**Erstaufstellung des Bebauungsplanes Nr. III/4/60.00
„Ehemalige Lohmann-Werke Königsbrügge“**

- Pläne zum Vorentwurf
- Anregungen und Äußerungen aus der frühzeitigen Beteiligung der Öffentlichkeit
- Äußerungen aus der Beteiligung der städtischen Fachdienststellen
- Äußerungen aus der frühzeitigen Beteiligung der sonstigen Träger öffentlicher Belange
- Vermerk über den Unterrichts- und Erörterungstermin im Rahmen der frühzeitigen Beteiligung der Öffentlichkeit

Nutzungsplan (ohne Maßstab) - Vorentwurf

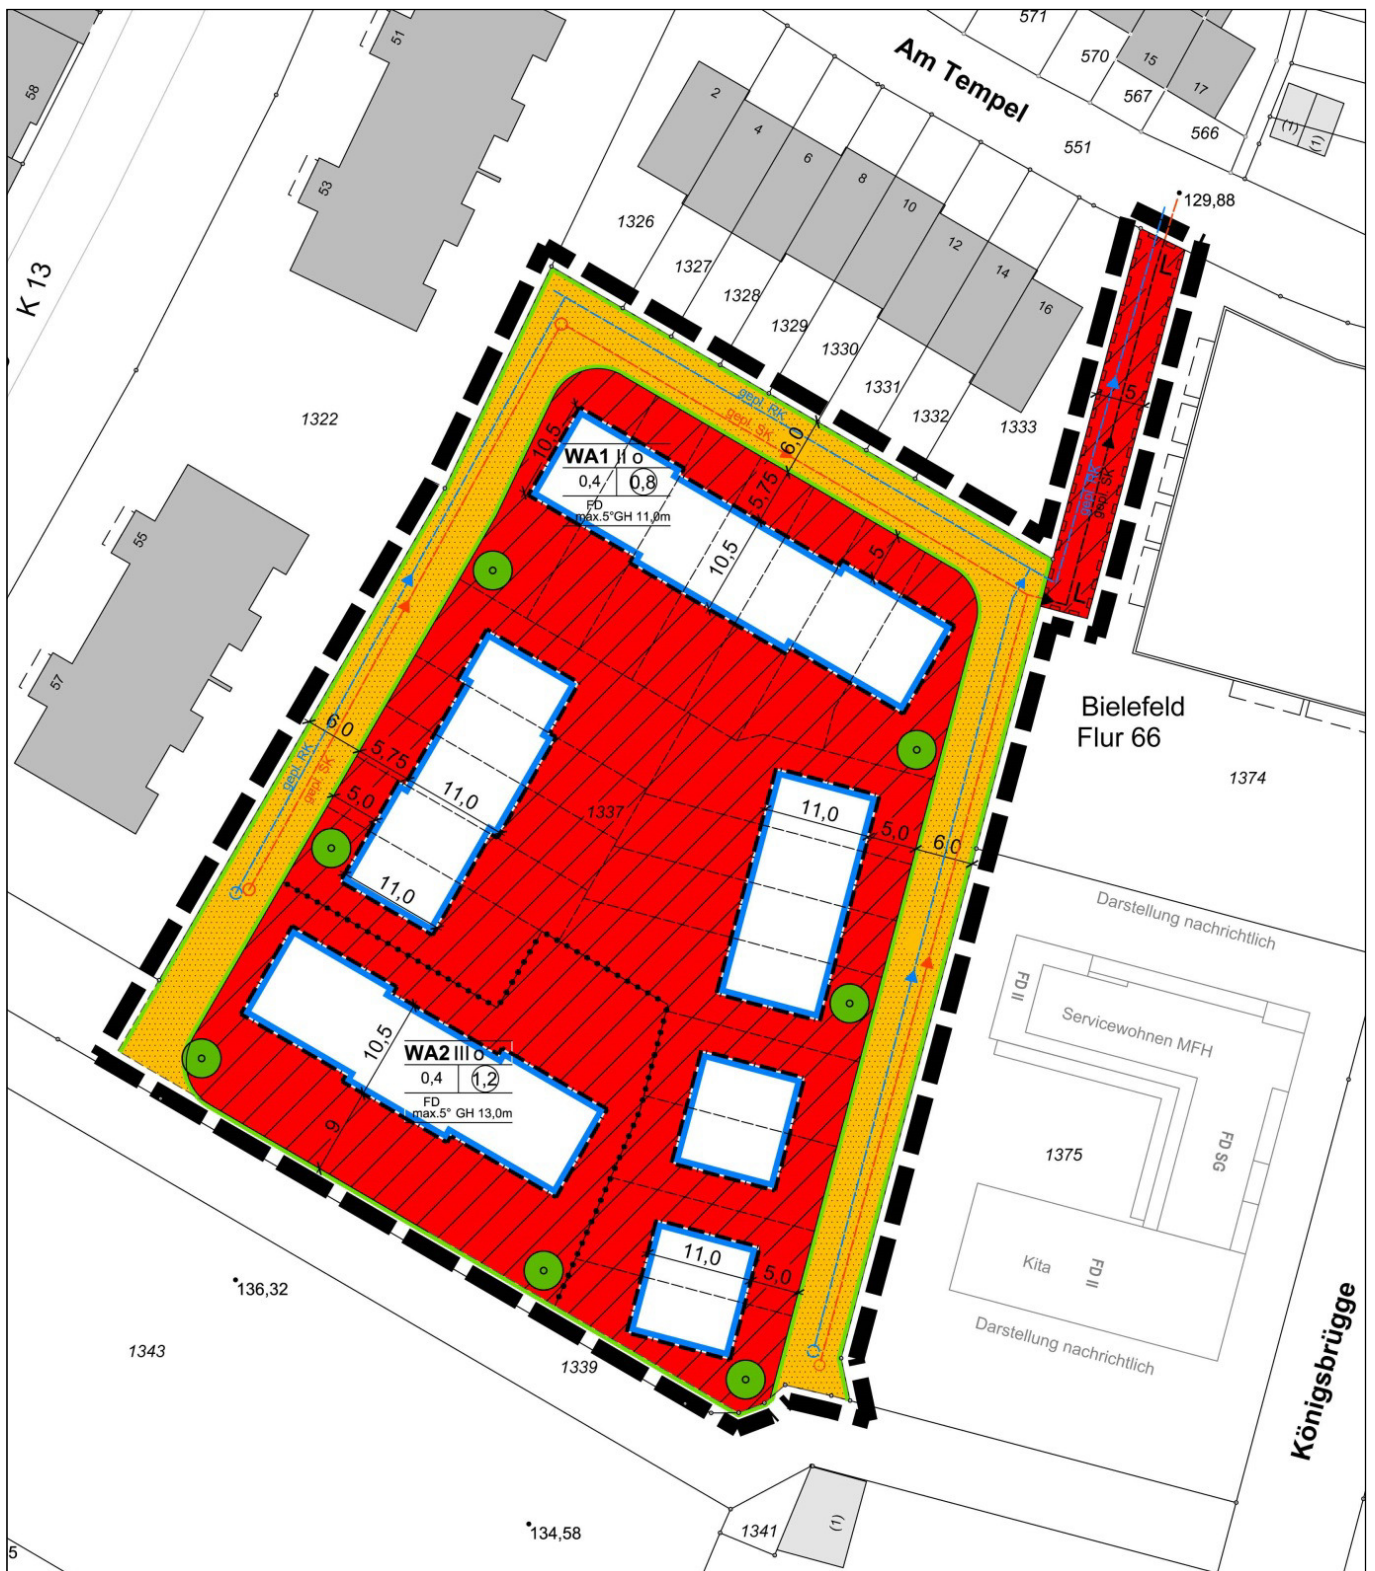
Eine Grundflächenzahl von 0,4 als Höchstmaß (siehe Planzeichenerklärung zum Nutzungsplan) wird aus fachlicher Sicht begrüßt, da hierdurch einer übermäßigen Versiegelung des Innerstädtischen Grundstücks entgegen gewirkt werden kann. Es wird darum gebeten in den textlichen Festsetzungen auf Seite A 13 die Angabe entsprechend zu übernehmen.

Zur Sicherung der Verkehrssicherheit (Herstellung ausreichender Sichtverhältnisse) sind die beiden geplanten Anbindungen der Planstraße an die Verkehrsfläche südlich des B-Plangebietes beidseitig mit Dreiecken der Schenkellänge von min. 3,00 m abzukröpfen und als öffentliche Verkehrsfläche festzusetzen.

Es wird darum gebeten, die Führung bestehender und geplanter öffentlicher Entwässerungseinrichtungen gemäß BauGB § 9 (1) Ziffer 13 in den Bebauungsplan einzutragen.

Der Anregung zum Maß der baulichen Nutzung wird entsprochen. Zum Vorentwurf wurde auf Seite A 13 die Festsetzung zur zulässigen Grundflächenzahl in Bezug auf die in der Planzeichnung eingetragenen GRZ mit dem Zusatz „z.B. 0,4“ ergänzt. Da im gesamten Plangebiet jedoch eine GRZ von 0,4 festgesetzt wird, kann die Ergänzung „z.B.“ entfallen.

Für die westliche Anbindung der Planstraße an die Verkehrsfläche südlich des Geltungsbereiches ist nach Osten eine Abrundung mit 5,00 m Radius zugrunde gelegt worden, sodass in diesem Bereich ausreichende Sichtverhältnisse hergestellt werden können. Da sich der Einmündungsbereich an der westlichen Geltungsbereichsgrenze befindet, ist zur Herstellung entsprechender Sichtverhältnisse nach Westen der Geltungsbereich des Bebauungsplanes zu erweitern. Um den westlichen Einmündungsbereich der Planstraße synchron zu gestalten, soll der Geltungsbereich entsprechend der bereits vorgesehenen Verkehrsflächenabrundung um den Radius von 5,00 m erweitert und als öffentliche Verkehrsfläche festgesetzt werden. Die Erweiterung des Geltungsbereiches ist zu beschließen. Ein Beschlussvorschlag zur Erweiterung des Geltungsbereiches in vorgenannter Form ist Bestandteil dieser Vorlage.

Im Bereich der östlichen Anbindung der Planstraße an die Verkehrsfläche südlich des Bebauungsplangebietes wurde die bereits vorhandene Flurstücksparzellierung aufgegriffen, die bereits mit einem großzügigen Kurvenradius versehen ist. Um die Einsehbarkeit in den Einmündungsbereichen der Planstraße in die südlich angrenzende Verkehrsfläche zu gewährleisten, kann ein Sichtdreieck aufgenommen werden, innerhalb dessen die Grundstücksbereiche von Gegenständen, baulichen Anlagen und Bewuchs über 0,70 m Höhe freizuhalten sind. Die zum Vorentwurf in diesem Bereich vorgesehene Einzelbaumpflanzung wird nach Norden außerhalb des Sichtdreiecks verlagert.

Im Nutzungsplan wird die Führung bestehender und geplanter öffentlicher Entwässerungseinrichtungen gemäß § 9 (1) Ziffer 13 BauGB eingetragen. Die angeregten Geh- Fahr- und Leitungsrechte werden entsprechend zugunsten der Stadt Bielefeld – Umweltbetrieb sowie zur Sicherstellung des Anschlusses der Grundstücksflächen im WA2 zugunsten der Anlieger gem. § 9 (1) Ziffer 21 BauGB festgesetzt. Für die Verbreiterung des Bereiches, der für die Zuleitung des Schmutz- und Regenwassers an die Straße Am Tempel vorgesehen ist, von zuvor 5,00 m auf 6,00 m ist die Erweiterung des Geltungsbereiches des Bebauungsplanes Nr. III/4/60.00 „Ehemalige Lohmann-Werke Königsbrügge“ erforderlich. Hierfür ist ein entsprechender Beschluss durch die Bezirksvertretung Mitte und den Stadtentwicklungsausschuss der Stadt Bielefeld zu fassen. Ein entsprechender Beschlussvorschlag ist Bestandteil dieser Beschlussvorlage.
